**STADT LEVERKUSEN**

## **Bebauungsplan Nr. 236/I**

**„Wiesdorf – Grundschulen Dönhoffstraße“**

### **Äußerungen zur frühzeitigen Beteiligung**

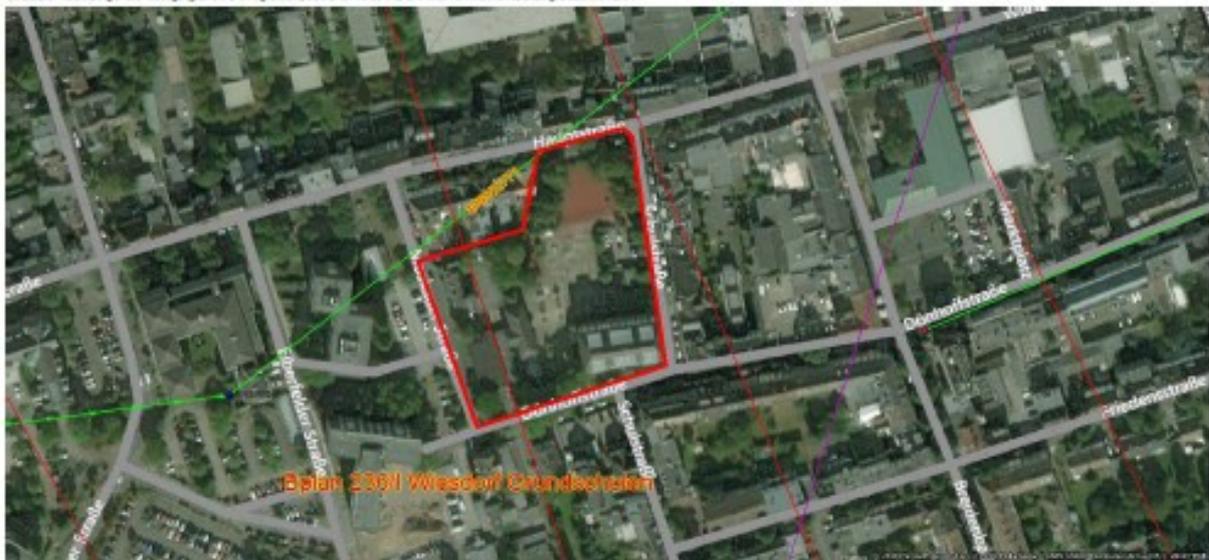
- an das Plangebiet grenzt 1 Richtfunkverbindung

Die farbigen Linien verstehen sich als Punkt-zu-Punkt-Richtfunkverbindungen der E-Plus Service GmbH. Das Plangebiet ist im Bild mit einer dicken roten Linie eingezeichnet. Die Linien in Magenta und rot haben für Sie keine Relevanz.

Man kann sich diese Telekommunikationslinie als einen horizontal über der Landschaft verlaufenden Zylinder mit einem Durchmesser von rund 20-60m (einschließlich der Schutzbereiche) vorstellen (abhängig von verschiedenen Parametern). Bitte beachten Sie zur Veranschaulichung die beiliegenden Skizzen mit Einzeichnung des Trassenverlaufes. Alle geplanten Konstruktionen und notwendige Baukräne dürfen nicht in die Richtfunktrasse ragen. Wir bitten um Berücksichtigung und Übernahme der o.g. Richtfunktrasse in die Vorplanung und in die zukünftige Bauleitplanung bzw. den zukünftigen Flächennutzungsplan. Innerhalb der Schutzbereiche (horizontal und vertikal) sind entsprechende Bauhöhenbeschränkungen festzusetzen, damit die raumbedeutsame Richtfunkstrecke nicht beeinträchtigt wird.

Wir bitten um Berücksichtigung und Übernahme der o.g. Richtfunktrassen einschließlich der geschilderten Schutzbereiche in die Vorplanung und in die zukünftige Bauleitplanung bzw. den zukünftigen Flächennutzungsplan. Innerhalb der Schutzbereiche (horizontal und vertikal) sind entsprechende Bauhöhenbeschränkungen festzusetzen, damit die raumbedeutsamen Richtfunkstrecken nicht beeinträchtigt werden.

Der Hinweis auf die Richtfunkverbindung und die Beteiligung im Baugenehmigungsverfahren wird in den Bebauungsplan aufgenommen.
